ЩУПЫ ПЛОСКИЕ  
ДЛЯ СТАНОЧНЫХ ПРИСПОСОБЛЕНИЙ

Flat clearance gauges for machine retaining devices.  
Design and sizesГОСТ  
8925—68\*Взамен  
ГОСТ 8925—58

Изменение № 2 ГОСТ 8925—68 Щупы плоские для станочных приспособлений.  
Конструкция и размеры

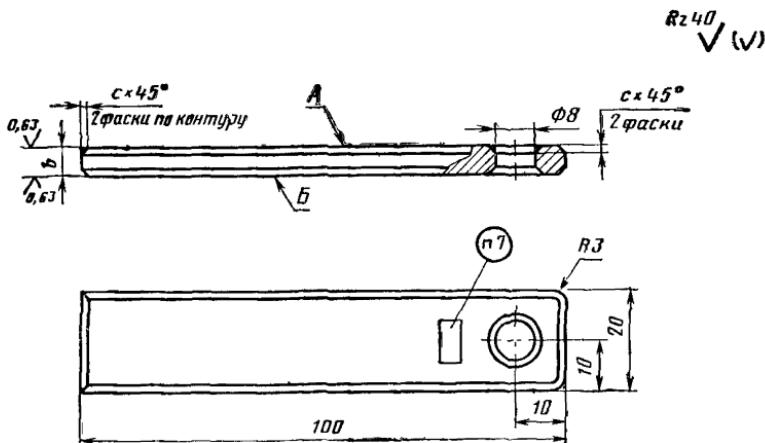
Пункт 1. Чертеж. Заменить параметры шероховатости:  $Rz$  40 на  $Ra$  6,3;  
 $Ra$  0,63 на  $Ra$  0,4
